Layout Fehler in Version 1 bei IC17

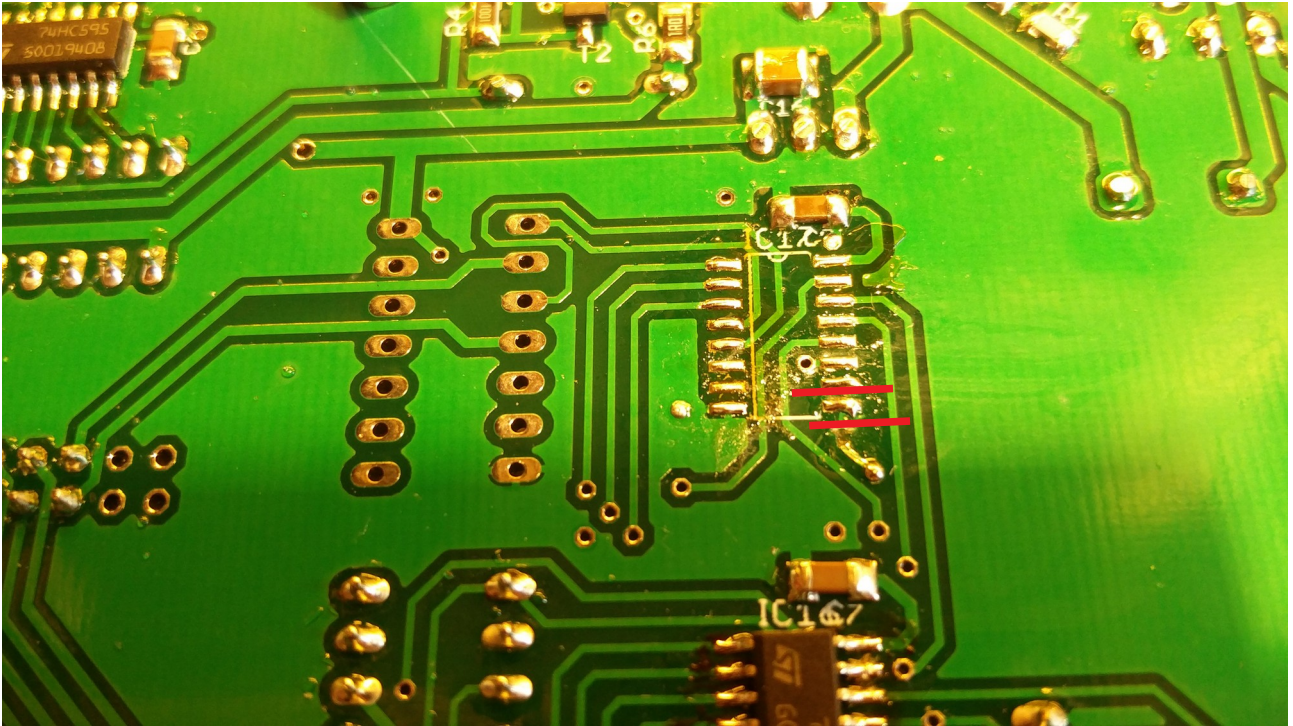
Hier die zwei Leitungen mit Cuttermesser auftrennen:

Und dann passend verbinden:
